II/101 Třebotov - Rudná, rekonstrukce I.Etapa - stavební práce

Rekonstrukce komunikace - NEUZNATELNÉ NÁKLADY

103.1.2b-N/01

Změnový list

Schéma návrhu 11

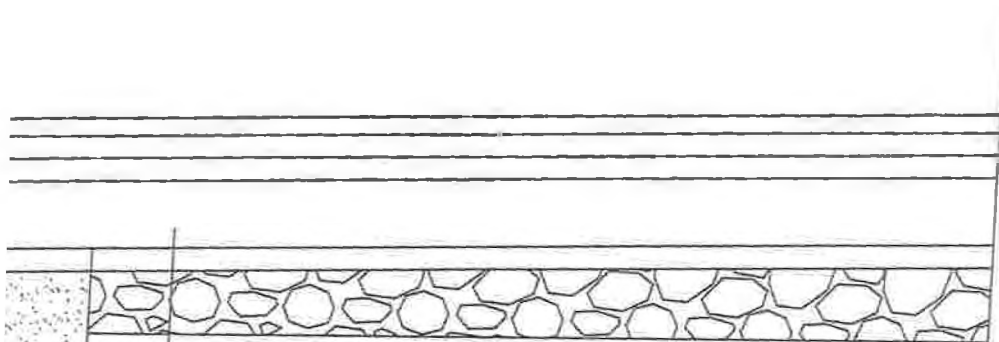
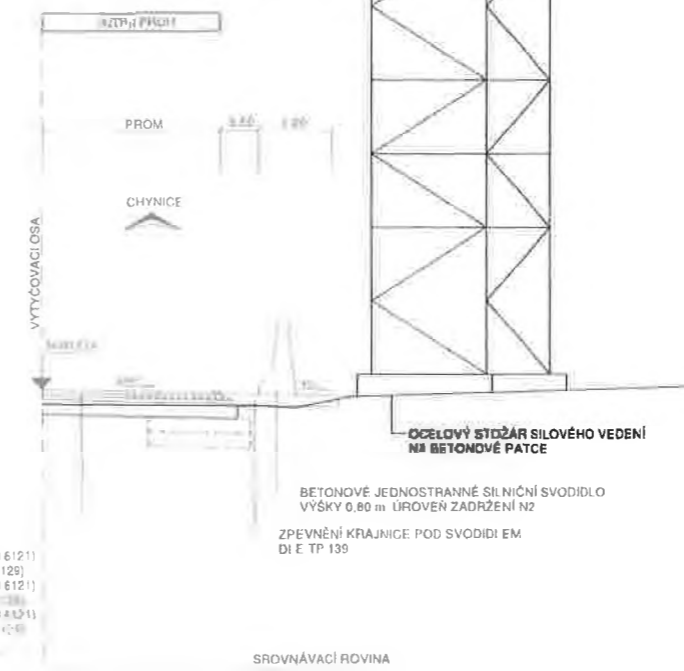
Sanace krajů komunikace v celé délce
stavby vyjma křižovatek, hloubka 400 mm,
(200 mm Ø 125 a 200 mm Ø 200)

Zachovat stávající historicky ulehý materiál ve středu komunikace a využít ho jako podkladní vrstvu pod recyklovanou vrstvou, pro provedení recyklace za studena v místě doplnit niveletu a provést zvýšení o cca 150 mm.

VZOROVÝ PŘÍČNÝ REZ
M 1 : 50

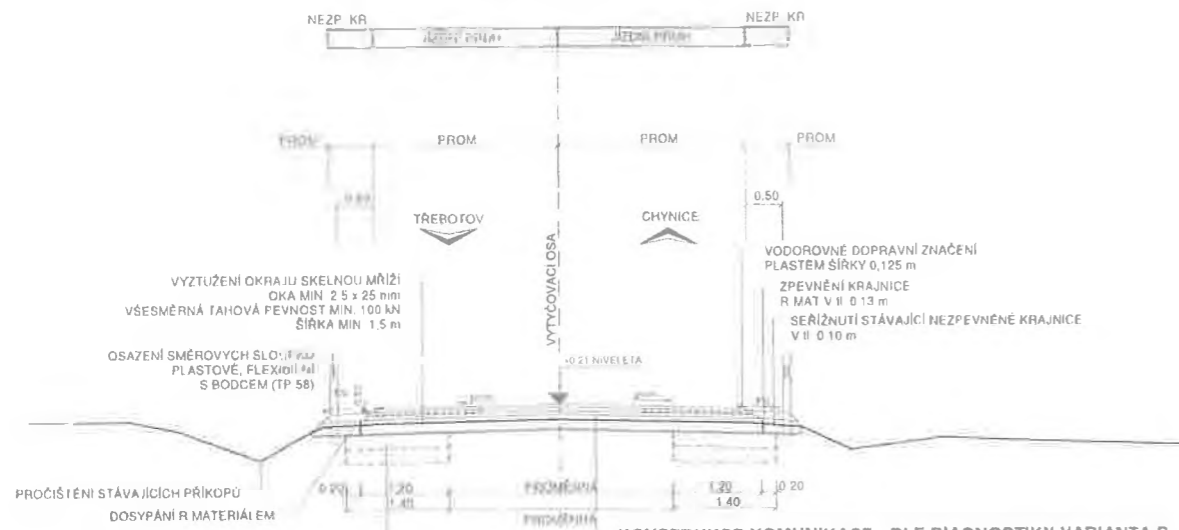
SO 103.1
EXTRAVILÁN
